TROCA DE CONECTOR DO REFLETOR EVOLUTION PLUS

Olsen Tec é um informativo exclusivo da Olsen para a rede de Assistência Técnica Credenciada, com objetivo de divulgar as mudanças nos produtos ou procedimentos, preparando os técnicos em tempo hábil para as inovações do mercado. Fique atento aos conteúdos apresentados e repasse aos demais técnicos autorizados de sua empresa.

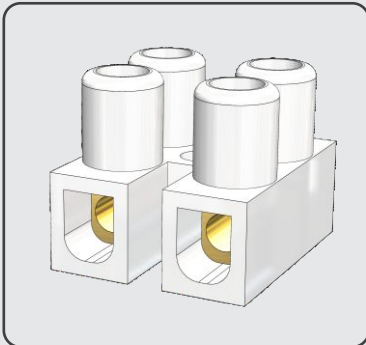
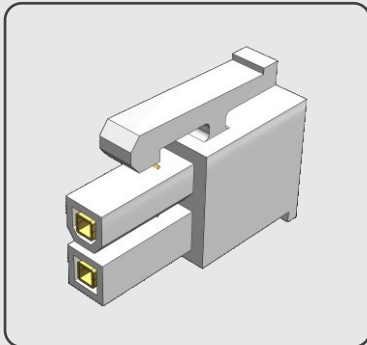
Prezado técnico,
Informamos que desde o dia 23/11/2021, o conector Sindal utilizado na conexão elétrica do refletor Evolution Plus foi substituído por conector Mini Fit, com a finalidade de facilitar a troca em campo. Além disso, foram acrescentadas as conexões Mini Fit ao chicote elétrico do refletor.

Obsoleto

8302777
Conector Sindal

Novo

2200708
Conector Mini Fit

2200390
Terminal de Conexão

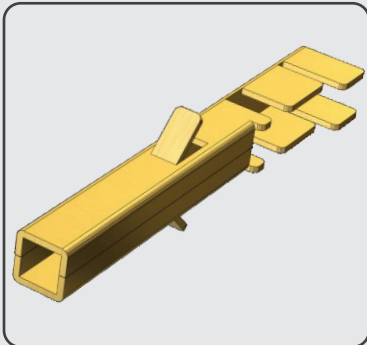
+

Chicote Elétrico Refletor Evolution Plus 20

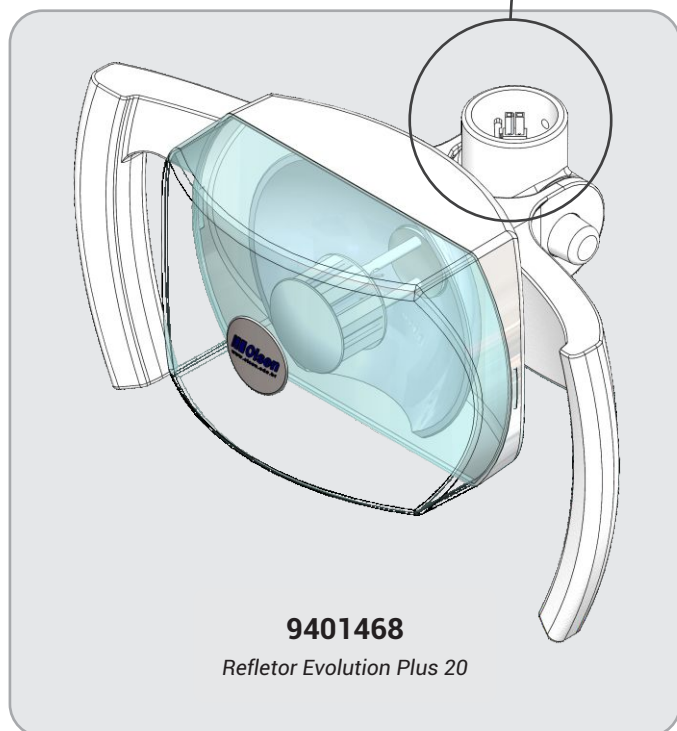
Ao realizar a troca em um modelo antigo, deve também ser solicitado os novos conectores do chicote elétrico, conforme abaixo:

Novo

2200962

Conector Mini Fit Fêmea

(2x) 2200659

Terminal Mini Fit Macho
